RA2E1 MCU グループ用評価キット FPB-RA2E1  
Errata

### RA2E1 MCU グループ用評価キット FPB-RA2E1 v1 Errata

発行年月日 2024年 9月 2日 Rev.1.01

図 1 MCU ピンヘッダ J3 32 ピンのシルク表示の間違い

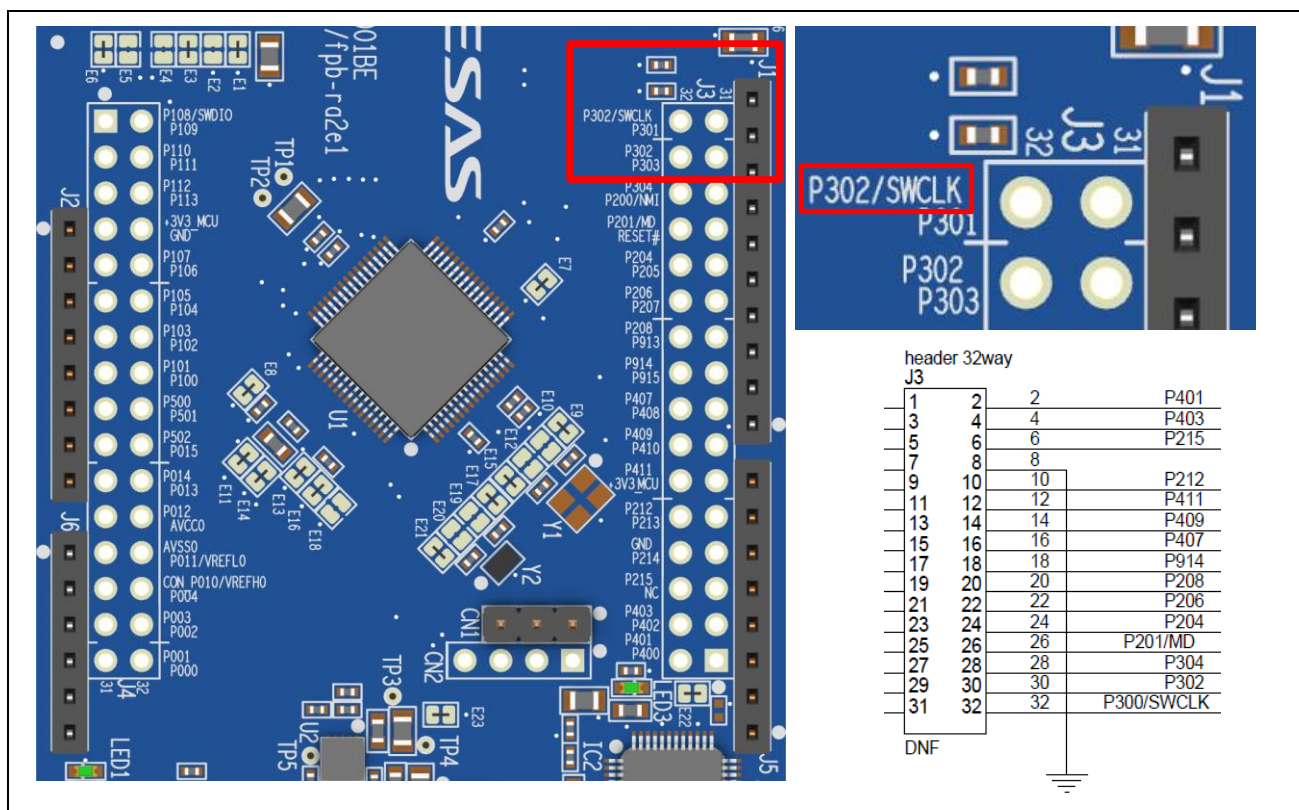
MCU ピンヘッダ J3 の 32 ピンの表示が間違っています。これは P300/SWCLK であるべきところを P302/SWCLK としています。回路図は正しいです。

今後、製造するボードではこのシルク表示が正しい表示をするように修正されています。

図 2 FPB-RA2E1 の E27 と CN3

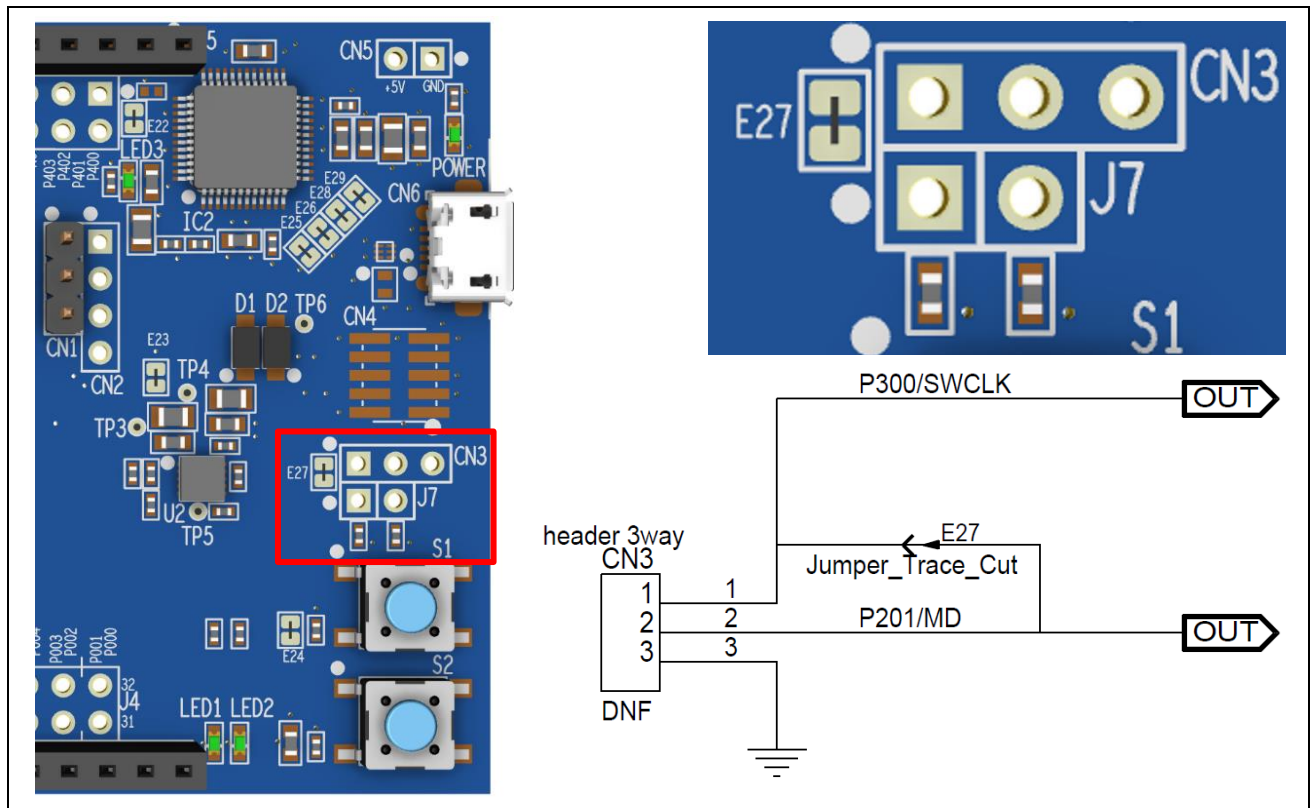
デバッグ時に以下のエラーが報告されています。

0x00030108 のエラー: MCU 内蔵フラッシュ ROM へのアクセス違反が発生し、フラッシュ書き換えが正常に実行できませんでした。

これはハードウェアの問題として特定されています。このエラーを修正するには、はんだジャンパ（シート）の E27 をカットし、P300/SWCLK を P201/MD から切断します。これにより、SCI ブート選択オプションが無効になります。SCI ブート選択を再度有効にするには、CN3 のピン 1 と 2 を接続する必要があります。

ます。ジャンパー-CN3はFPB-RA2E1に取り付けられていないため、必要に応じて [Wuerth Elektronik の 部品番号: 613 003 111 21](#) を取り付けることをお勧めします。

さらにエミュレータのファームウェアのバージョンアップにより、P300/SWCLK と P201/MD を接続状態でもエラーメッセージが表示されなくなります。
